Dato	19. februar 2026
Sagsbehandler	Rikke Vitting Ellermann Madsen
Telefon direkte	76 16 09 39
Sagsid	MIS-25/002727

Dispensation fra naturbeskyttelsesloven til etablering af pontonbro og udskiftning af den eksisterende brinksikring

Esbjerg Kommune giver hermed dispensation til etablering af pontonbro og udskiftning af den eksisterende brinksikring i et beskyttet vandløb på ved Kanalstien 21, Nr. Farup, 6760 Ribe (matr.nr. 197, Nr. Farup By, Farup), et areal som du lejer af Esbjerg Kommune.

BILAG A: Ansøgers skitse over pontonbroen

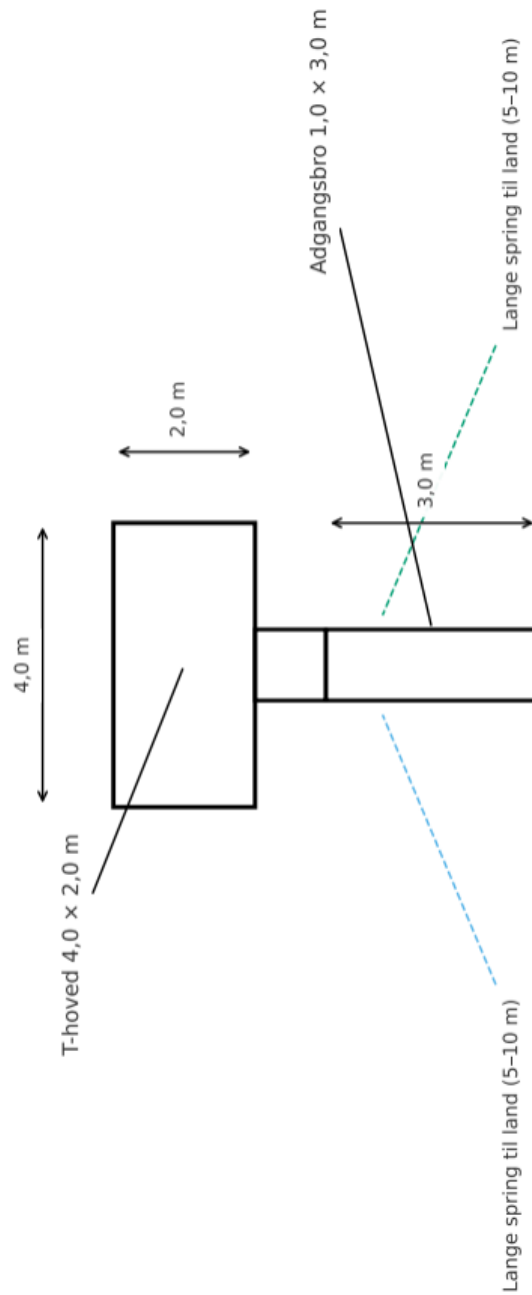
- Bådebroen skal være en pontonbro af T-typen, der ikke er større end 4x2 m og med 1 m bred adgangsbro (se skitse i bilag A)
- Der må ikke placeres pæle i vandløbet
- Broen må ikke anvendes som opholdsareal og den må ikke etableres med rækværk, bænke og lignende
- Broer skal udføres med overflader af enten rådt træ eller kunsttræ. Træ skal enten være ubehandlet eller overfladebehandles med linolie.
- Der må kun være én bådebro ved hvert lejemål

Du har oplyst, at du ønsker at etablere en pontonbro af T-typen 4x2 m med en adgangsbro med en længde på 3 m og bredde på 1 m (se ansøgers skitse i bilag A). Broen skal forankres ved landfæste uden pæle i vandløbet. Fortøjningen af pontonen sker via lange spring/træktov til land. Broen beklædes med træ, og males ikke.

Du ønsker et simpelt rækværk på adgangsbroens ene side, hvis det er muligt.
